Réalisation du lotissement  
"Le Parc" à Etupes (25)

Note en réponse à l'avis de la MRAE Bourgogne-Franche-Comté  
(Avis délibéré 2020APBBFC10 du 25 février 2020)

Mars 2020

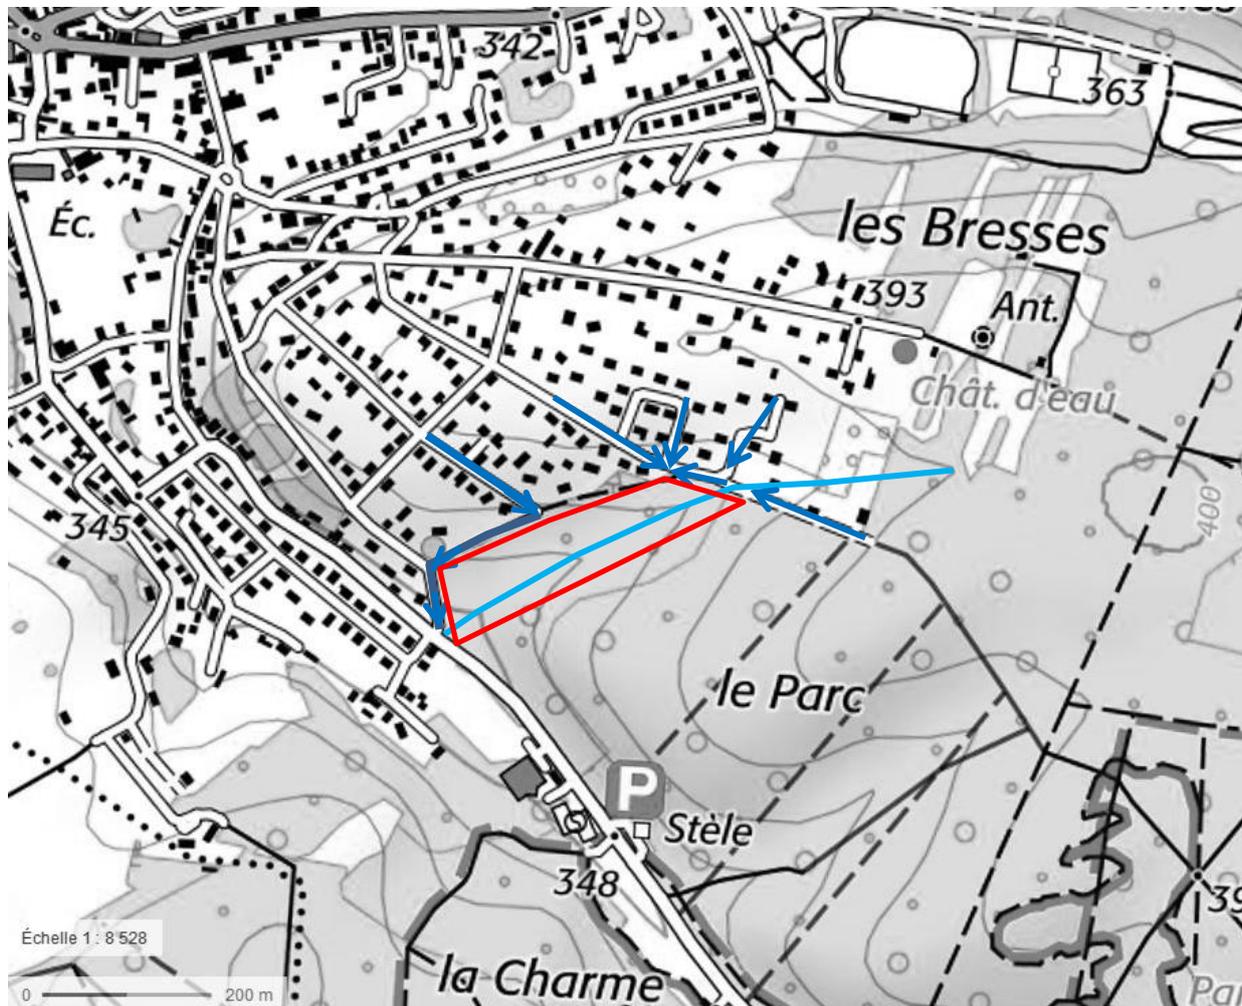
Remarque 2 : La MRAE recommande de compléter l'analyse des ruissellements.

Réponse : La carte ci-dessous indique les axes de ruissellements potentiels identifiés.

Dans le détail, le projet est dans le fond d'une combe calcaire et pourrait théoriquement être le lieu de ruissellement en cas de pluie exceptionnelle (intensité supérieure à la perméabilité du sol, mesurée à 10 mm/h, soit 240 mm/j).

Cette combe est déjà recoupée par l'urbanisation, en particulier l'impasse du Parc, qui dispose d'avaloirs pluviaux renvoyant vers le réseau communal. Cette impasse constitue aussi un axe qui intercepte et dévie les ruissellements qui pourraient venir des terrains amont. A ce niveau, aucun signe de ruissellement n'est visible.

Seule la rue des Bergeronnettes, située au Nord-Ouest du projet, et qui n'est pas équipée d'un réseau pluvial, génère des ruissellements notables. Ceux-ci sont repris par la rue des Coperies, qui est à ce niveau un chemin de terre et qui est marqué par les ruissellements correspondant.

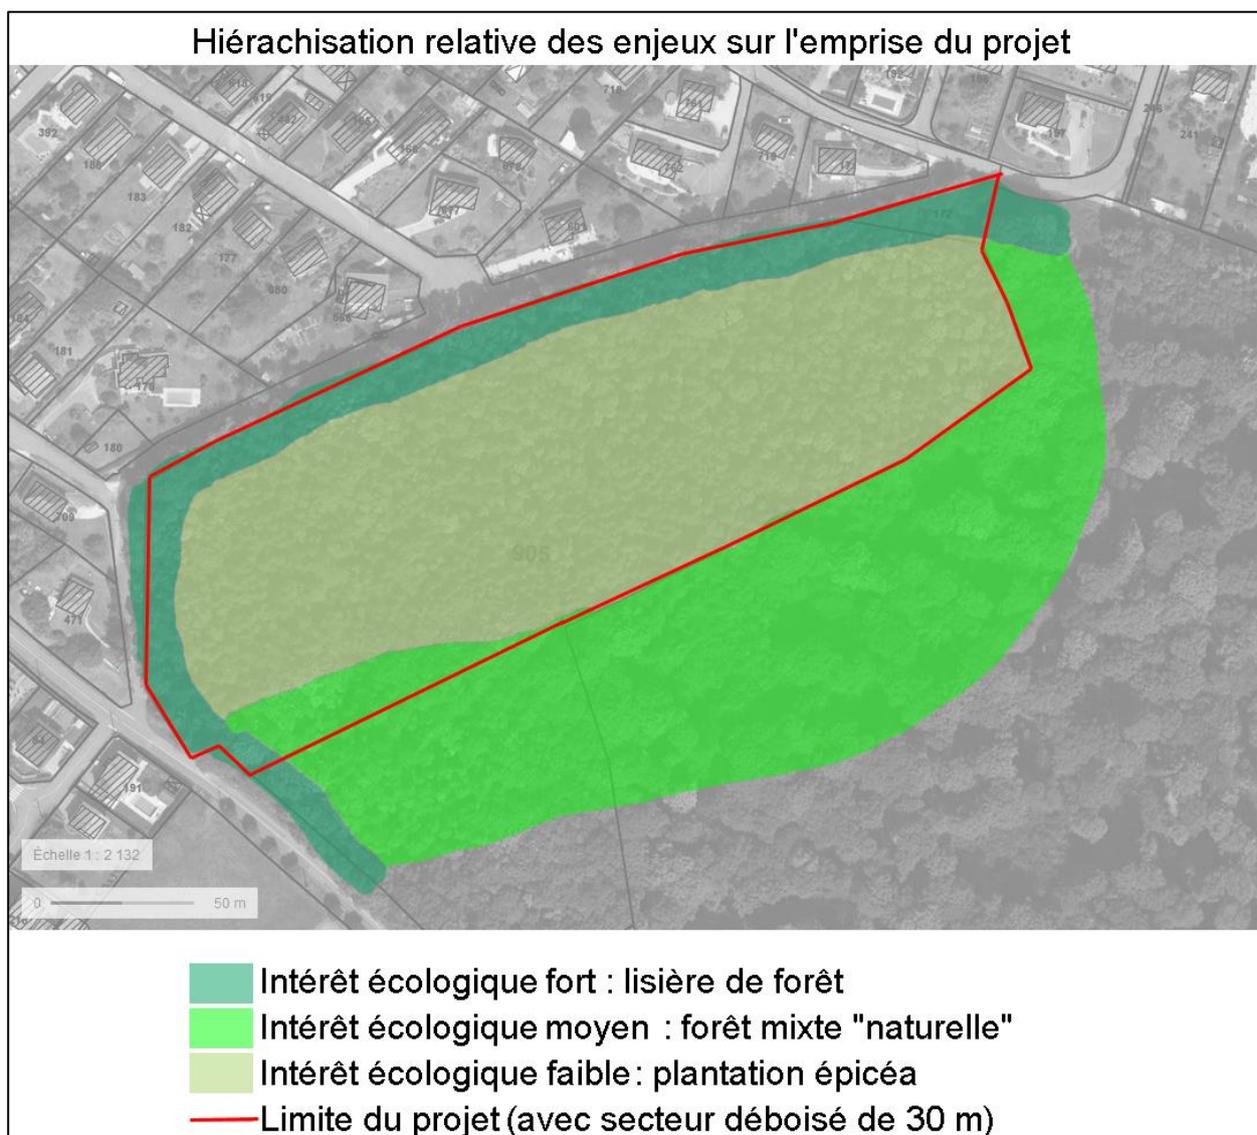
**Remarque 3 :** La MRAE recommande de joindre au dossier une pièce cartographiant et hiérarchisant les enjeux identifiés dans l'état initial de l'environnement.

**Réponse :** Les enjeux environnementaux sont cartographiés et hiérarchisés dans la carte ci-dessous. Pour l'enjeu ruissellement, voir la carte page précédente.

Outre les ruissellements, les différents enjeux identifiés sont essentiellement uniformes au niveau de tout le projet : risques géologiques, sol, ... Seule la valeur écologique présente des variations. Ce sont ces variations qui ont été cartographiés ci-dessus.

Environ la moitié des espèces animales et végétales identifiées sur le site l'ont été sur la lisière de la forêt, qui représente donc le secteur avec l'intérêt écologique le plus élevé. La plantation d'épicéa

qui occupe le centre de l'emprise du projet est relativement uniforme, avec un intérêt écologique plus faible. La forêt mixte présente en arrière du projet, essentiellement hors de l'emprise, présente une diversité végétale plus importante et donc un intérêt moyen.

La lisière sera reconstituée à la limite de l'emprise du projet et sera complétée par la bande de 30 m de large de milieu ouvert prévu par le PLU, puis par la haie en limite de lots. Ces secteurs permettent de compenser localement la lisière détruite. Le boisement d'épicéa sera compensé par ailleurs, dans le cadre de la procédure de défrichement.
